###### **121-я сессия**

### **Предложение по поправкам к Правилам № [159] ООН (система информирования при трогании с места для обнаружения пешеходов и велосипедистов)**

#### **Представлено экспертами от неофициальной рабочей группы по вопросу предупреждения о присутствии уязвимых участников дорожного движения в непосредственной близости (УУДНБ)\***

Рис. 1

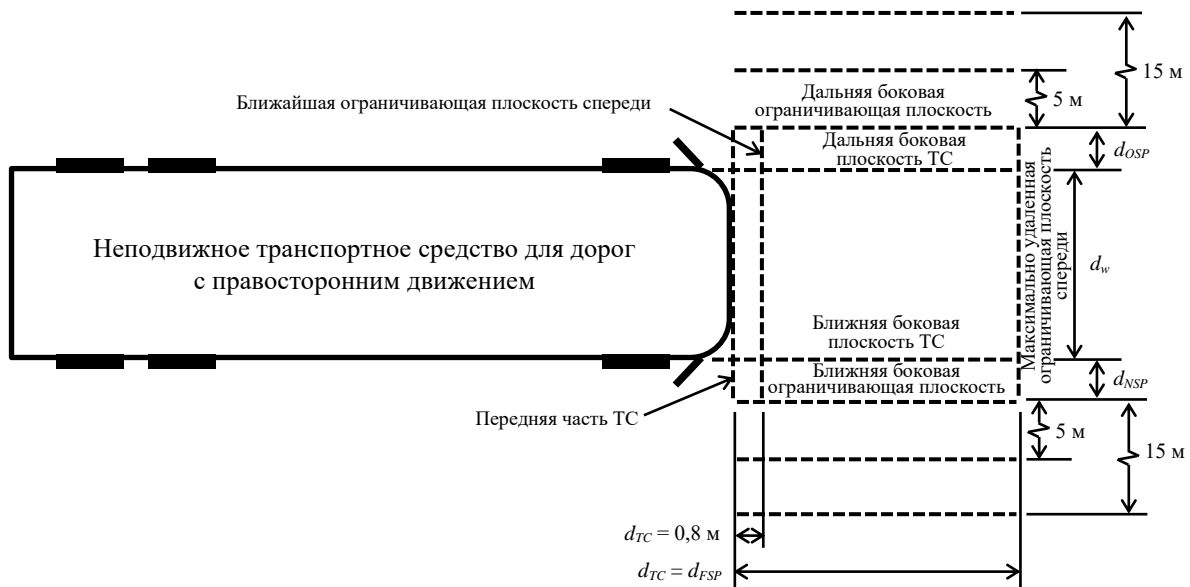
Добавление 1 изменить следующим образом:

Используются следующие определения:

$d_w$  — ширина транспортного средства;

$d_{25\%}$  — расстояние, соответствующее 25% ширины транспортного средства;

- $d_{NSP}$  расстояние от ближней боковой плоскости транспортного средства до ближней боковой ограничивающей плоскости, установленное на уровне 0,5 м;
- $d_{OSP}$  расстояние от дальней боковой плоскости транспортного средства до дальней боковой ограничивающей плоскости, установленное на уровне 0,5 м;
- $d_{TC}$  расстояние спереди для каждого сценария испытания;
- $d_{FSP}$  расстояние от передней части транспортного средства до максимально удаленной ограничивающей плоскости спереди;
- $d_{LPI}$  расстояние до крайней точки подачи информационного сигнала (LPI).

1. Обоснование по пункту 5.2.2.3.3: в случае СИТМ основной акцент делается на прямолинейное движение. Поскольку процедура испытаний четко не определена, то данный аспект требований может повлечь за собой проведение чрезмерно большого числа испытаний.
2. Обоснование по пункту 5.5.1: на 14-м совещании УУДНБ было решено — в порядке согласования с Правилами, касающимися АСЭТ, — использовать вместо слова «калибровка» термин «инициализация». В случае СИТМ (и АСЭТ) для инициализации системы требуются конкретные дорожные ситуации.
3. Обоснование по пункту 5.8.3: в пункте 5.8 говорится о сигналах предупреждения о неисправности.
4. Обоснование по добавлению 1: уточнение определений применительно к таблице 1 и рис. 1.
